臺北市政府都市發展局 函

主旨：函轉本局有關「臺北市大同區都市計畫通盤檢討（細部計畫）案」都市設計管制規定相關疑義一案，詳如說明，請查照轉知貴會會員。

主旨：有關貴事務所函詢「臺北市大同區都市計畫通盤檢討（細部計畫）案」都市設計管制規定相關疑義一案，詳如說明，復請查照。

附件：指定牆面線與留設騎樓示意圖 (14095636_1103002689_1_ATTACH1.pdf)

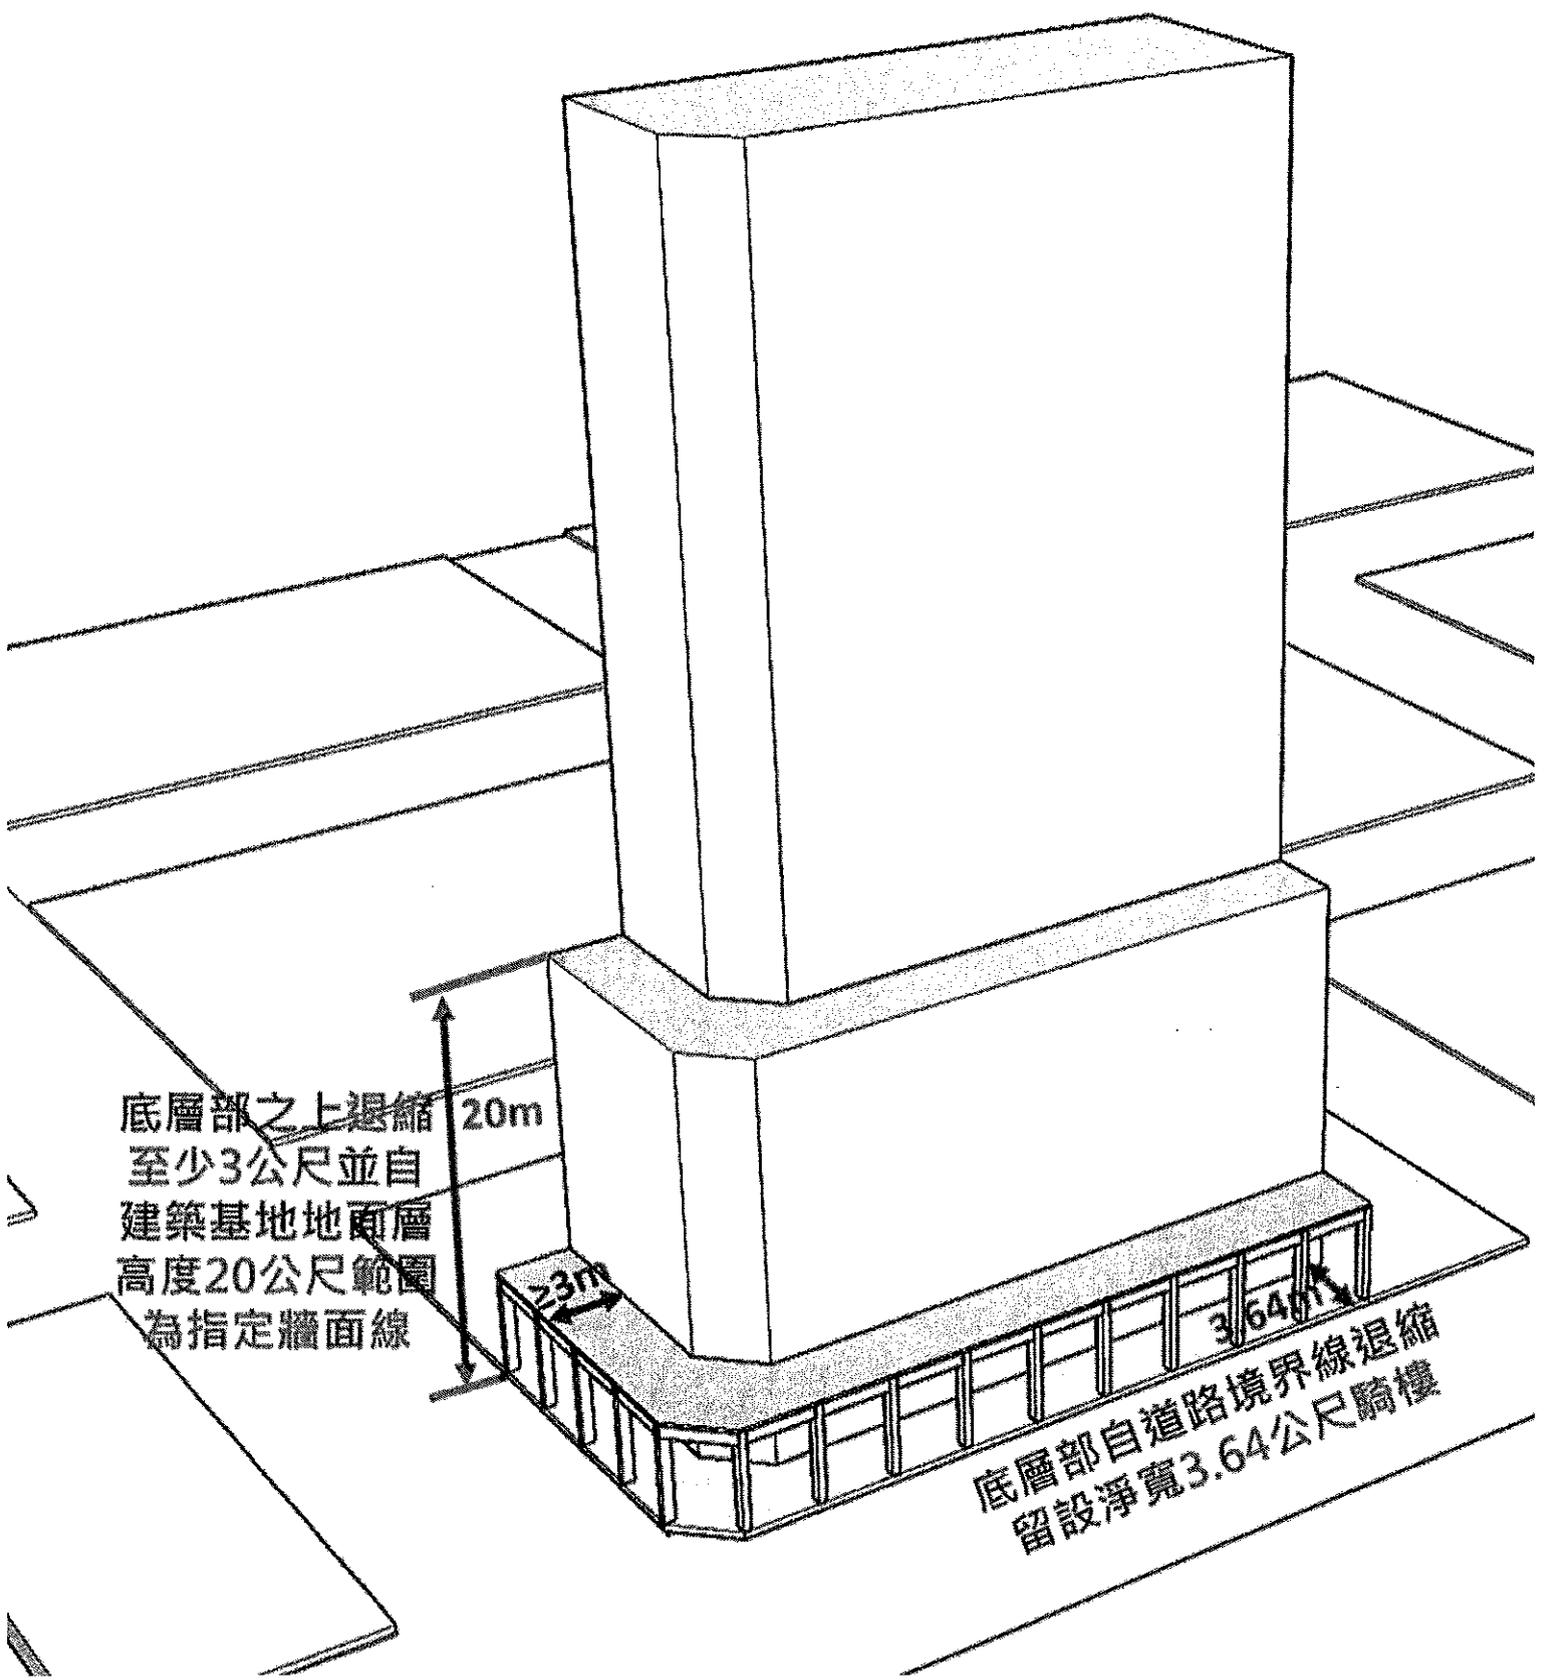
- 一、復貴事務所110年1月26日勳字第110003號函。
- 二、有關貴事務所函請本局釋示旨揭計畫案內都市設計管制規定「指定牆面線與3.64公尺騎樓」競合一節，查本府110年1月13日府都規字第10931150331號公告「臺北市大同區都市計畫通盤檢討（細部計畫）案」內都市設計管制規定分述如下：
 - （一）實施都市設計管制範圍、（二）帶狀重要意象地區、管制原則(1)，略以：「為塑造西區門戶延伸至後站商圈之視覺景觀，.....應自臨接道路境界線起退縮3公尺並自建築基地地面層高度20公尺範圍內指定牆面線，其建築並沿該牆面線設置大於基地所臨接道路長度三分之二（含）以上之建築立面為原則。」。

(二)人行步道系統、(一)騎樓或無遮簷人行道，指定留設騎樓地區（塔城街、南京西路、重慶北路一段、民權西路）。

三、為兼顧西區門戶延伸至後站商圈視覺景觀及商業區人行活動之連貫，前揭帶狀重要意象地區需指定留設3.64公尺騎樓者，應於建築底層部自道路境界線退縮留設淨寬3.64公尺騎樓，底層部之上再退縮至少3公尺並自建築基地地面層高度20公尺範圍為指定牆面線（詳附圖）。

底層部之上退縮
至少3公尺並自
建築基地地面層
高度20公尺範圍
為指定牆面線

底層部自道路境界線退縮
留設淨寬3.64公尺騎樓
